# 改善箇所説明図

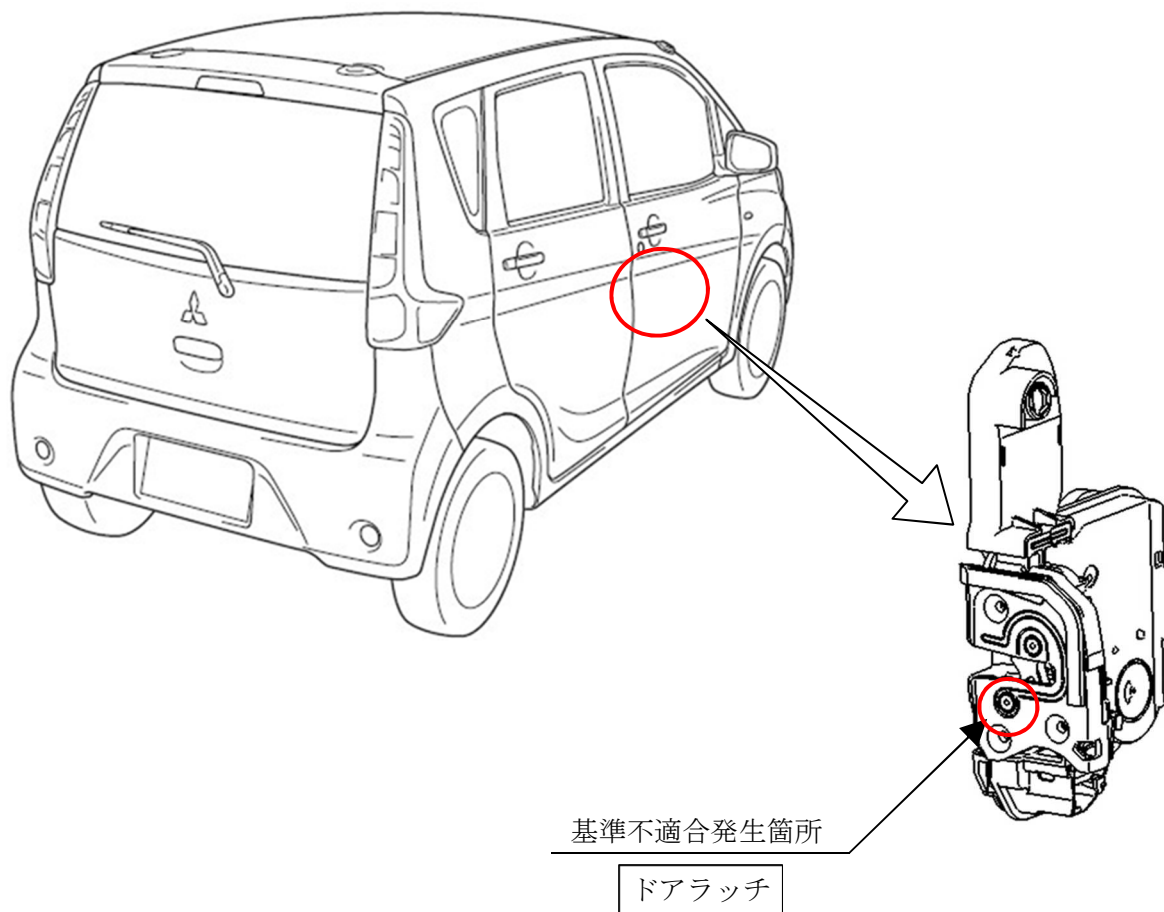
右側乗降扉のドアラッチにおいて、構成部品の製造が不適切なため、部品の精度が規格を外れているものがあり、気温が高くなるとロック機構の動きが悪くなることがある。そのため、乗降扉が確実にロックされず、最悪の場合、運行中に乗降扉が開くおそれがある。

注：図中の  内は、交換する部品を示す。

全車両、右側ドアラッチを良品と交換する。(除くスライドドアラッチ)

なお、交換用部品の準備に時間を要するため、使用者に不具合内容を通知し注意喚起のうえ、部品準備が整い次第交換する。

識別：アクセルペダルアーム上面に白または黄色ペイントを塗布する。
